Keuringsverslag van een elektrische laagspanning- en zeer lage spanningsinstallatie

NIET CONFORM

Straatnaam	Slagveld
Huisnummer	34
Busnummer	
Postcode	3945
Gemeente	HAM
Land	België

Controlebezoek van een oude huishoudelijke elektrische installatie van een wooneenheid bij verkoop op vraag van de verkoper volgens (KB 08/09/2019) - AREI Boek 1- 8.4.2. en 8.2.1. en 4.2.4.3.

Afbeelding schakel- en verdeelbord:

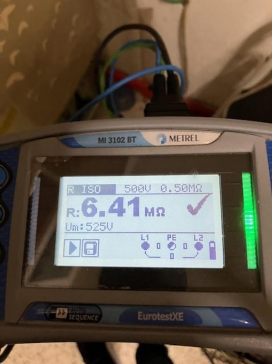
I5.05 De deur en/of afschermplaat van het schakelbord dient (terug)geplaatst worden. Aanraking van onder spanning staande delen mogelijk. (Boek 1 Afdeling 5.1.4. en 5.3.5.1.A. en 4.2.2.3.)

I5.07 Verdeelbord dient vervangen te worden, de beschermingsgraad tegen rechstreekse aanraking is onvoldoende. (Boek 1 Onderafdeling 4.2.2.3.)

I5.09 De genaakbare, naakte onder spanning staande delen zijn onvoldoende afgeschermd. (Boek 1 Afdeling 5.1.4. en 4.2.2.3.)
